昭和56年度8～9月期における人工
衛星、人工衛星打上げ用ロケット等
の打上げ結果の評価について

(報 告)

宇 宙 開 発 委 員 会 第 四 部 会

昭和57年 5月14日

図4 Sバンド広帯域送信機の構成
 (太枠内が今回の不具合箇所)

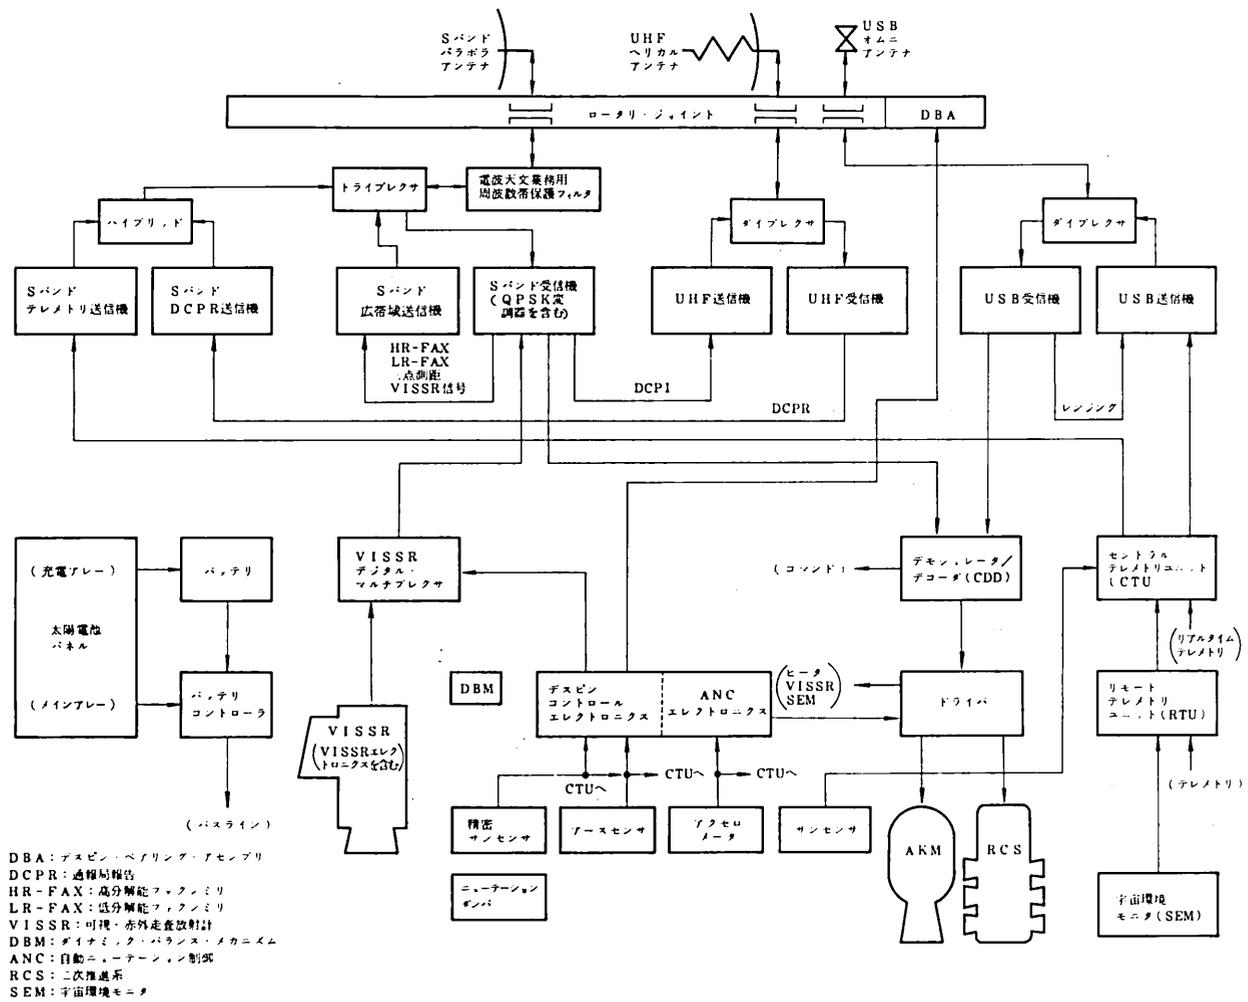
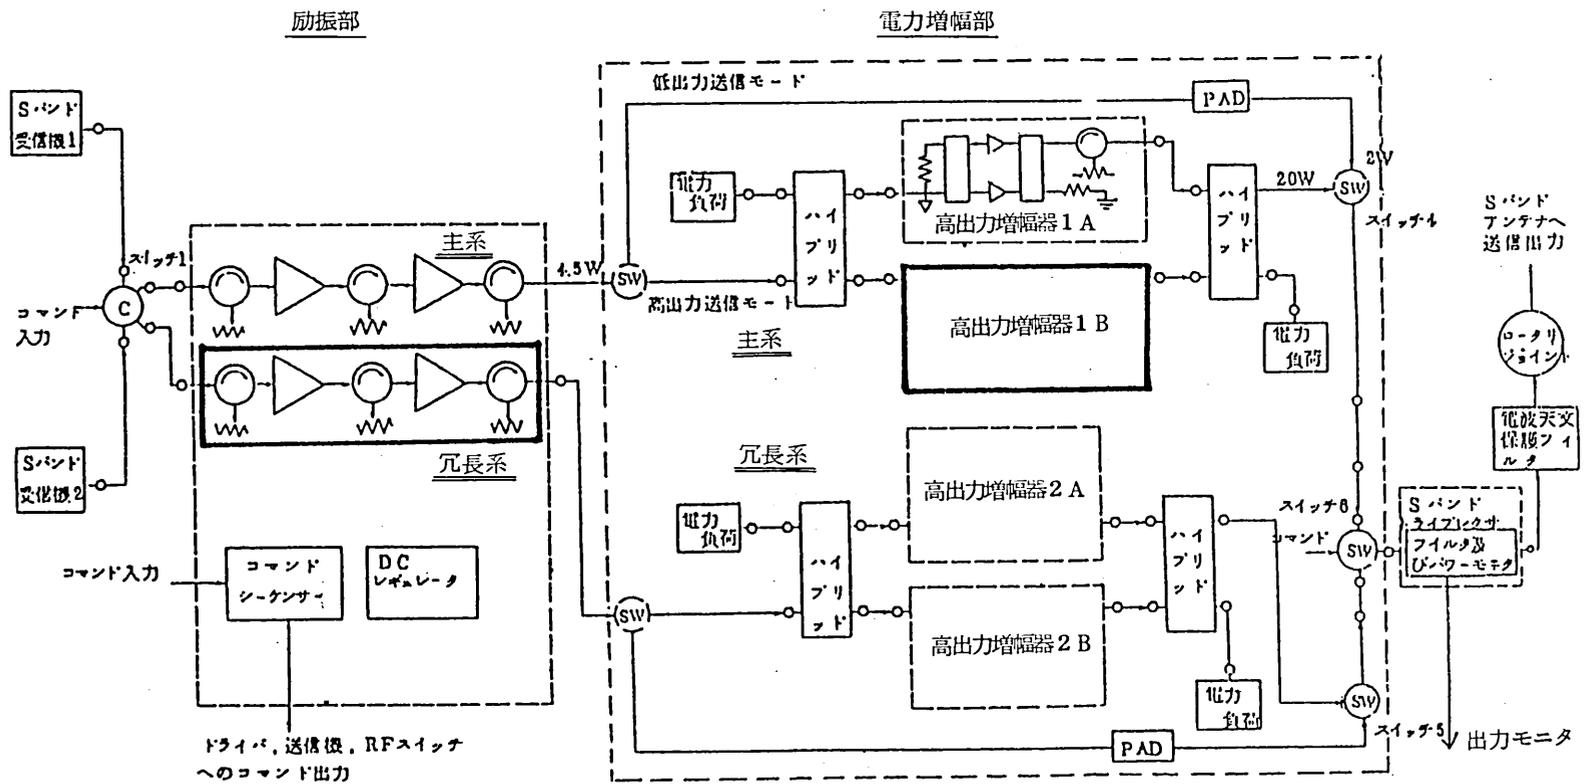
Sバンド広帯域送信機は図3に示すように可視赤外走査放射計(VISSR)信号等の広帯域伝送を受け持っている。その構成は図4に示すように主系及び冗長系から成っており、異常は双方に起こっている。

昭和56年9月24日、冗長系の機能確認試験中にSバンド広帯域送信機出力が短時間ゼロになる現象が起り、その後同様の現象が繰り返された。調査の結果、この異常は低出力モード(高出力増幅器による電力増幅を行わない運用モード)では起こらず高出力モード(高出力増幅器による電力増幅を行う運用モード)に切り替えるとその約3時間後に起こることが判った。この異常については、異常発生時のテレメトリデータの解析により、励振部のアンプ入力側に温度依存性の断線故障があり、それが電力増幅部の発熱に影響されているものと推定される。なお、10月1日以降冗長系は使用されていない。

確認試験中に同送信機の出力が断続的に約3dB低下する現象が発生し、その後、出力低下の時間及び低下の程度が変動した。この異常も低出力モードでは起こっていない。また、高出力モードでも春及び秋の食運用期間以外には起こっておらず、異常は衛星の温度が下がる食の後半及び食終了後の約2時間以内に限って起こっている。これまでの異常時のテレメトリデータから、主系電力増幅部の2つの高出力増幅器のうち1個(図4中の高出力増幅器1B)の中にある2つのトランジスタ増幅回路のうち一方に温度依存性の断線故障があると推定され、食による温度低下に影響されているものと推定される。

したがって、今後は温度が変化してもはんだに大きな応力が発生しないように設計を変更するとともに、試験・検査により変更した設計の確認を行う必要がある。また、GMS-2については、今回の異常がSバンド広帯域送信機の温度の低下が影響して起こったと考えられるので、GMS-2に同種の新たな異常が発生することを防止するため、温度を極力低下させないような運用方法を採用することが適当である。昭和57年春の食運用期間中はこのような方法で運用され、その結果、新たな異常は認められていない。

図5 プロトフライトモデルに発見された
はんだのクラックの状況例

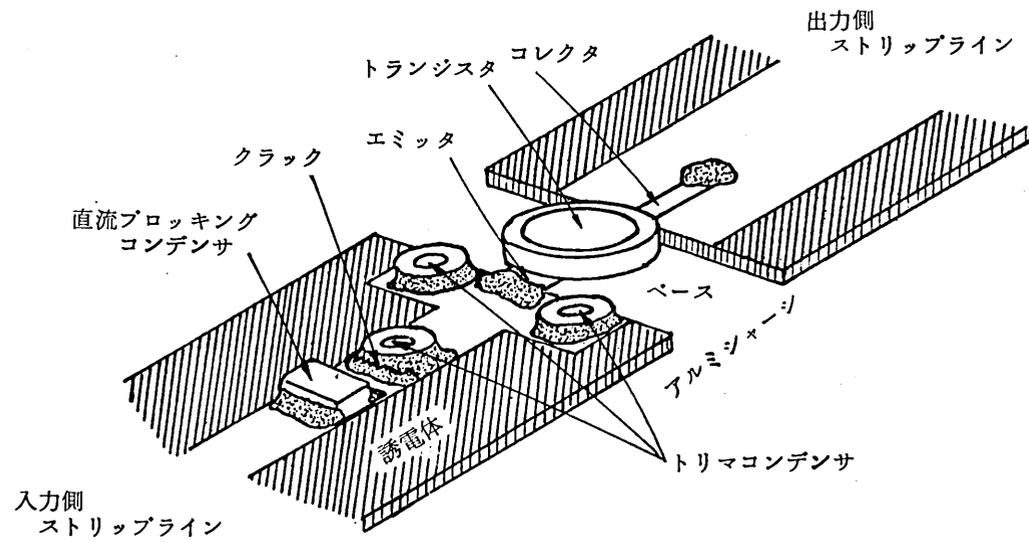
冗長系の励振部及び主系の電力増幅部に発生した温度依存性の断線故障の原因については、当該ユニットの品質確認記録の調査、保管中のGMSのプロトフライトモデル及びGMS-2のプロトフライトモデルの検査並びにこれらのプロトフライトモデルを用いた模擬試験を行って検討した。その結果、GMSのプロトフライトモデル及びGMS-2のプロトフライトモデルの双方のSバンド広帯域送信機の励振部及び高出力増幅器の内部で、トリマコンデンサとストリップラインを接続しているはんだの一部に図5に示すようなクラックが生じていることが発見された。はんだにクラックを生じさせた応力はトリマコンデンサの取付け方の設計に問題があつて発生したと考えられ、主にトリマコンデンサの膨張率とストリップラインを構成する誘電体の膨張率の差が影響するような構造であつたことに起因したと考えられる。

同じ設計で作られているGMS-2のSバンド広帯域送信機においても同様の機構でクラックが発生した可能性は大きいと考えられる。また、このクラックは製造から打上げまでの間の各種検査では発見されず、軌道上での温度変化(特に食期間に起こる衛星の冷却)の繰り返しにより異常現象として顕在化したものと考えられる。このようなはんだのクラ

図10 TT-500A ロケット 10号機の飛行環境

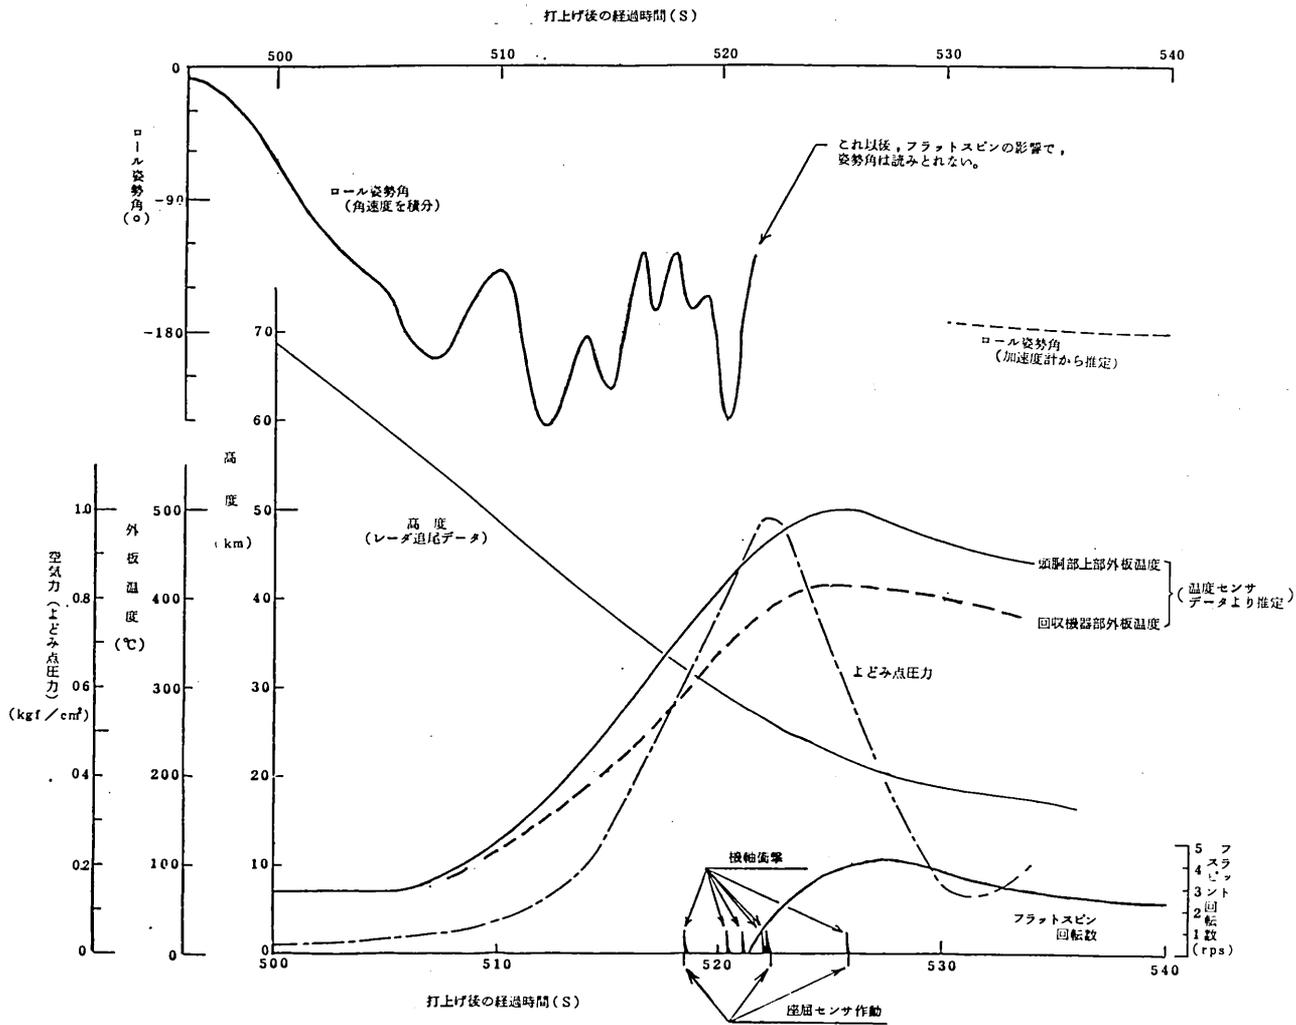
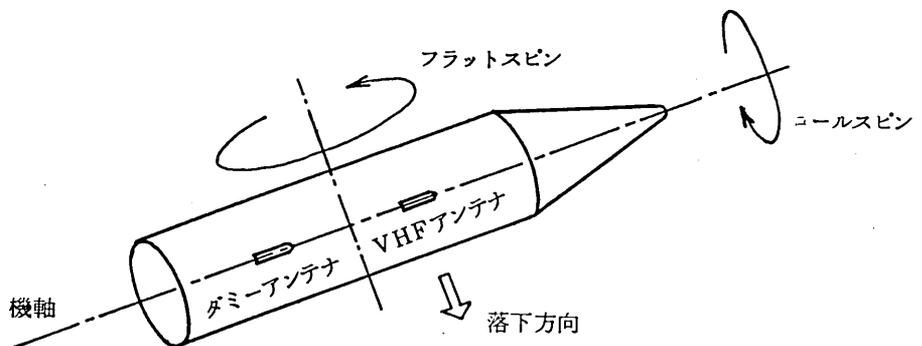
低重力環境下での材料実験を終えた頭胴部は発射後490秒ごろから大気の影響を受け始め、発射後約510秒から約530秒までの間に空気の抵抗により急激に減速された。この間の10号機の飛行環境のうち特記すべきものは次のとおりであった（図10及び表4参照）。

- ① 頭胴部に搭載されていた角速度計、加速度計及び地磁気センサのテレメトリデータから、発射後約521秒にフラットスピン（機軸にほぼ垂直な軸の回りの機体の回転）が発生し、発射後約527秒には回転数が最高約4 rpsに達したことが読み取れる。このフラットスピンにより、回収機器部は先端で最大約80 Gの遠心加速度を受けたことになる。なお、TT-500Aロケット全体の加速度に関する設計条件は20 Gである。
- ② 頭胴部上部の外板の内側に取り付けられていた温度センサのデータをもとに計算すると、外板表面の温度は急激に上昇し、最高温度は、フラットスピンの回転数が最高となった頃、頭胴部上部で約500°C、また、回収機器部で約410°Cに達したと推定される。
- ③ このほか、この急激な減速の間の加速度データに、発射後約519秒から約526秒にかけて6回の衝撃波形が見られる。このうち3回

③ テレメトリデータ（図10参照）によると、10号機では、再突入時に発生しかけたロールスピン（機軸回りの回転運動）がすぐに抑制されて機軸回りの揺動が発生しており、回転運動がほとんど止まっているような状態が存在した。このことは、大きな非対称座屈と相まってフラットスピンに関与したと考えられる。^(注) 10号機

図11 TT-500A ロケット 10号機の回収機器部の概要

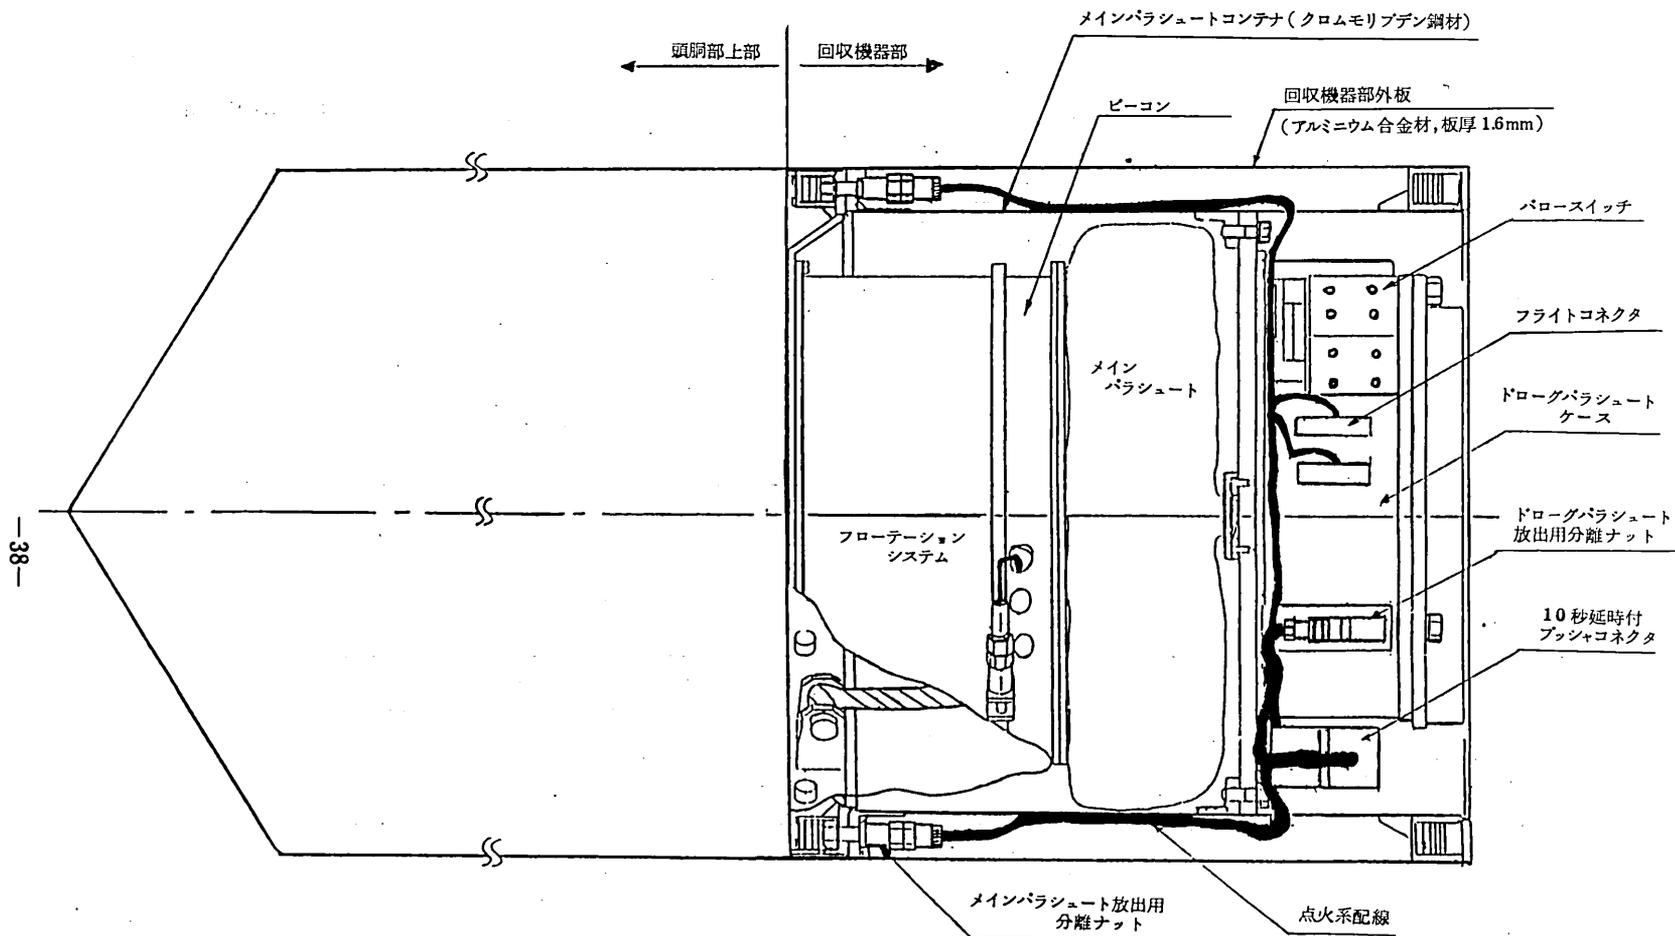
分離ナットが装着されている回収機器部及び分離ナットの概要はそれぞれ図11及び図12に示すとおりである。

分離ナットが正常に作動しなかった原因については、テレメトリデータ、検査記録等の各種データを用いてFTA（Fault Tree Analysis）の手法により検討を行った。この検討によって消去できない不具合要因は次の4点である。

- ① 分離ナット点火回路中の分離ナットカートリッジコネクタの部分で、飛しょう中に回路が開放状態となった。
- ② 4個の分離ナットのうち、1～3個の分離ナットのカートリッジが過大な熱入力により早期発火を起こし、点火回路が開放状態となった。
- ③ 分離ナット点火回路中のフライトコネクタ（外部からの点検用ケーブルを接続するコネクタ。打上げ前に点検用ケーブルを取りはずしたあと内部回路を閉じるため、これにフライトプラグを装着することとしている。）に接続している配線又はフライトプラグに接続している配線が、飛しょう中に端末のはんだ付け部分で断線し、点火回路が開放状態となった。
- ④ フライトコネクタとフライトプラグの間の接触不良により、点火回路が開放状態となった。

回収機器部の内部部品の異常な温度上昇に対しては、外板から内部部品への熱伝達を減少させるため、外板の変形(座屈及びこれに伴う接合部の破損)を極力抑えるとともに、熱しゃへいなどを適宜行う必要がある。

また、回収機器部外板の温度上昇を低減させるため、外板への熱入力を抑える熱しゃへいなどを適宜行うことが望ましい。

図12 TT-500A ロケット 10号機の
メインパラシュート放出用分離ナットの概要

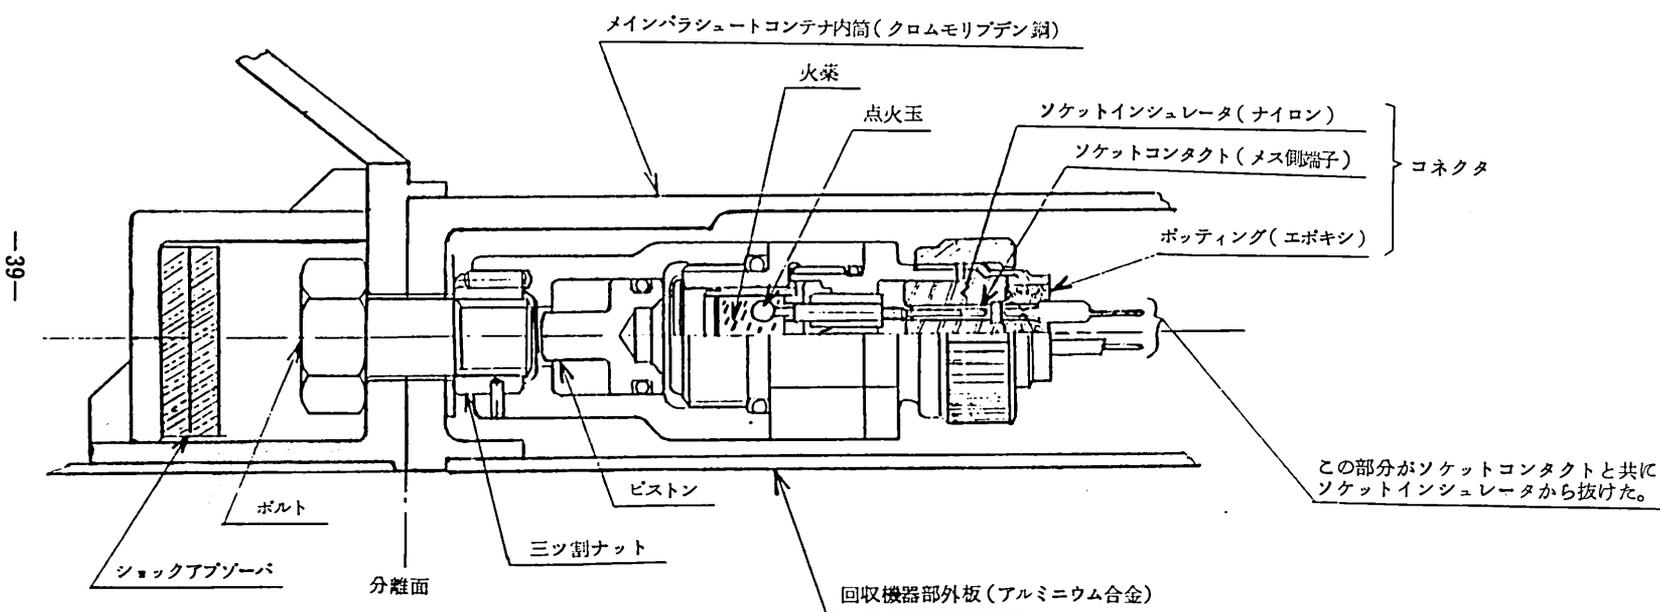
メインパラシュート放出用の分離ナットカートリッジのコネクタ（以下、「コネクタ」と言う。）部分で点火回路が飛しょう中に開放状態となる原因としては、コネクタの破損が考えられる。その原因としては、コネクタの温度が異常に上昇してコネクタ内のピンを固定している合成樹脂の強度が低下した状態の下で、そのコネクタにフラットスピンの遠心加速度により大きな張力がかかったことが考えられる。

図13 TT-500Aロケット10号機の
頭胴部アンテナ取付位置

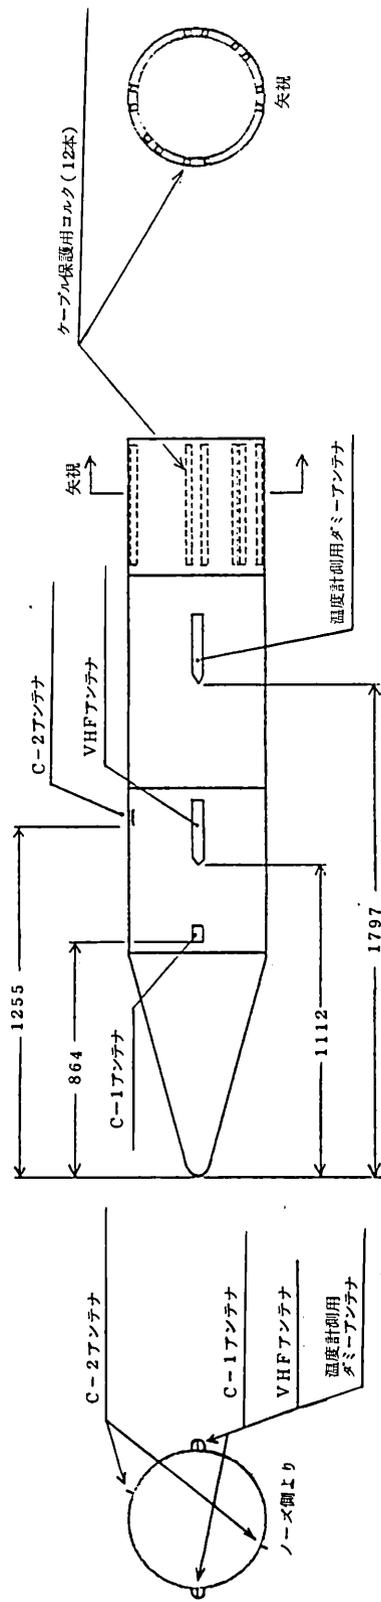
座屈の規模及び形については、10号機の回収機器部外板の内側にケーブル保護用コルクが図13に示すように非対称に取り付けられていたことから、回収機器部外板の座屈が大きな非対称なものになったものと推定される。この座屈がフラットスピンの原因となったという推定は、コルクによってコルク取付け部分の外板の陥没が妨げられたと仮定して理論的な解析を行った結果、10号機で起こったようなフラットスピンを起こす程度の偏揺れモーメントが生じることが示されたことに基づくものである。なお、頭胴部上部にはコルクが取り付けられていなかったため、外板の座屈が非対称となる可能性は小さかったものと推定される。

においてロールスピンの抑制され、機軸回りの揺動状態となったのは、頭胴部に取り付けられた突起物の影響で空力的モーメントが発生したことによるものと考えられる。10号機の場合、突起物は図13に示すとおりであり、8号機及び9号機では取り付けられていなかった温度計測用ダミーアンテナが追加され、それがVHFアンテナと同位相に取り付けられていた。このため、10号機の突起物は、ロールスピンの抑制及び機軸回りの揺動の発生に対して、8号機及び9号機の場合よりも大きな影響を与えたものと推定される。

高超音速の環境下でフラットスピンを起こさないようにするためには、回収機器部外板に大きな座屈変形が起これないようにすることが必要であり、(注) そのためには、外板の材料及び構造を見直し、外板が高温になった場合でも座屈変形が十分に小さくなるように強度・剛性を設定し、又は外板に働く力を軽減することが重要である。また、万一外板に大きな座屈変形が生じて、それが非対称にならないようにすることが望ましい。さらに、万一外板に大きな非対称座屈が生じた場合には機体の突起物がフラットスピンの発生に関与すると考えられるので、突起物は少なくすることが望ましい。なお、突起物の影響で機体が機軸回りの揺動状態となって機体外板の特定の面に空力加熱が集中する現象についても、突起物が少なくなることによって集中度が幾分か緩和されることが、併せて期待できる。
